VAUX-LE-PÉNIL / Circulation à vélo depuis le groupe scolaire Gaston-Dumont jusqu'au collège La Mare aux Champs

APLE / Constats et propositions de modifications

VAUX-LE-PÉNIL / Circulation à vélo vers le collège

3a. Rue d'Egrefin 3b. Sentier de la Croix Saint-Marc

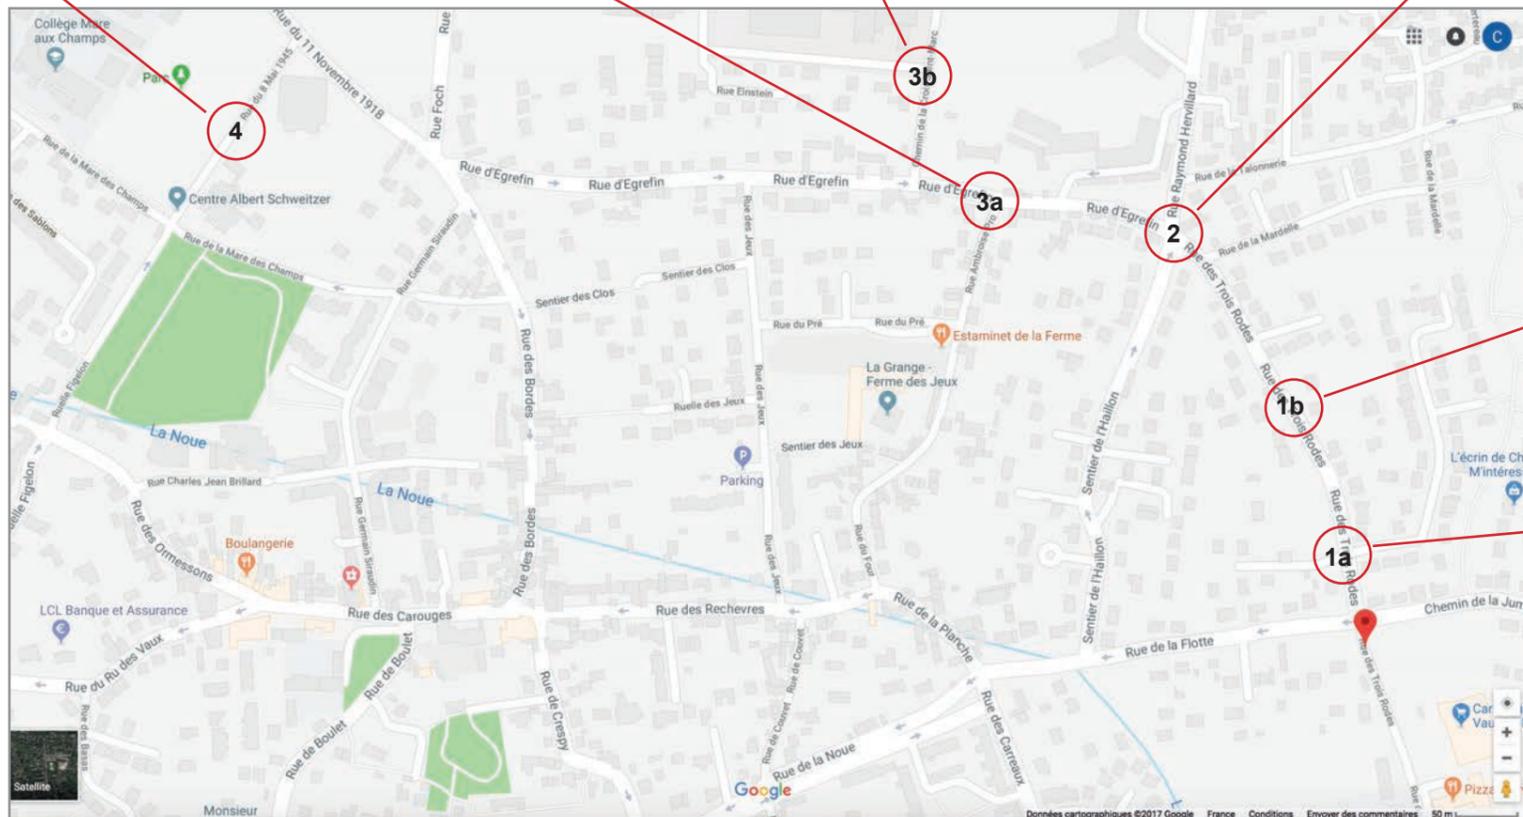
Pour rattraper le Sentier de la Croix Saint-Marc, de nombreux cyclistes empruntent une partie de la rue d'Egrefin en sens interdit ou sont obligés de monter sur le trottoir de droite qui est particulièrement étroit.

Le long du sentier de la Croix-St-Marc, un portail donne sur le parc de la résidence Fontaine-St-Marc (cf. détail photo). Si cette grille était ouverte et une allée aménagée, cela éviterait aux cyclistes le carrefour délicat des rues d'Egrefin/Hervillard/Trois Rodes/Sentier de l'Hailion car ils pourraient ensuite emprunter la rue de la Talonnerie.

Une autre possibilité consisterait à passer par le château d'Egrefin puis à déboucher sur le parking de la résidence, mais cela nécessite l'ouverture de deux passages successifs.

4. Rue du 8 mai 1945

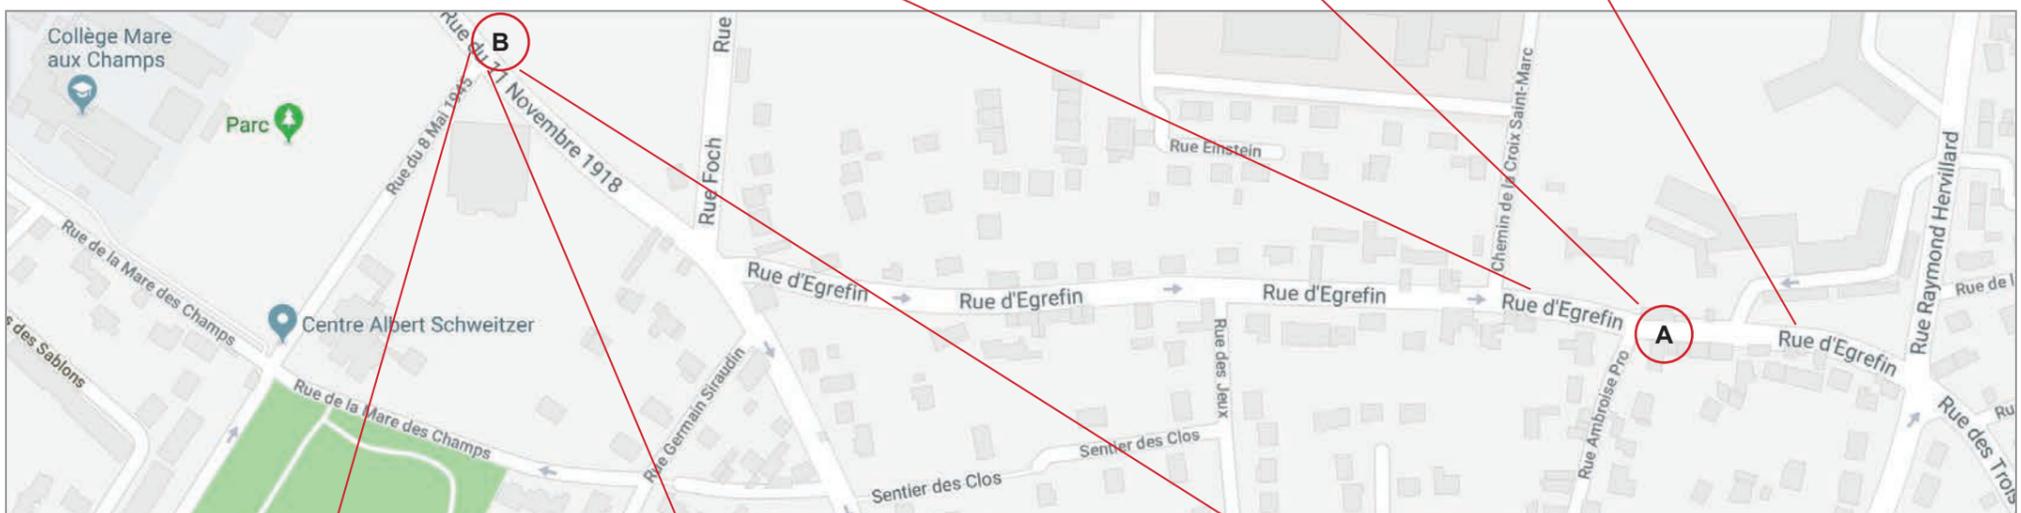
Cette rue ne comporte pas de signalisation au sol pour la circulation à vélo. Dans le cadre d'un cheminement depuis l'allée des Terrains rouges, cela semble indispensable.

Compte tenu de la circulation en voiture dans la ville et de l'encombrement de certaines rues, il faudrait peut-être envisager 2 itinéraires :
- 1 pour l'aller qui passe par le Sentier de la Croix Saint-Marc et l'Allée des Terrains Rouges ;
- 1 pour le retour qui emprunte par exemple la rue d'Egrefin dans sa totalité, ce qui impliquerait de matérialiser au sol une bande cyclable.
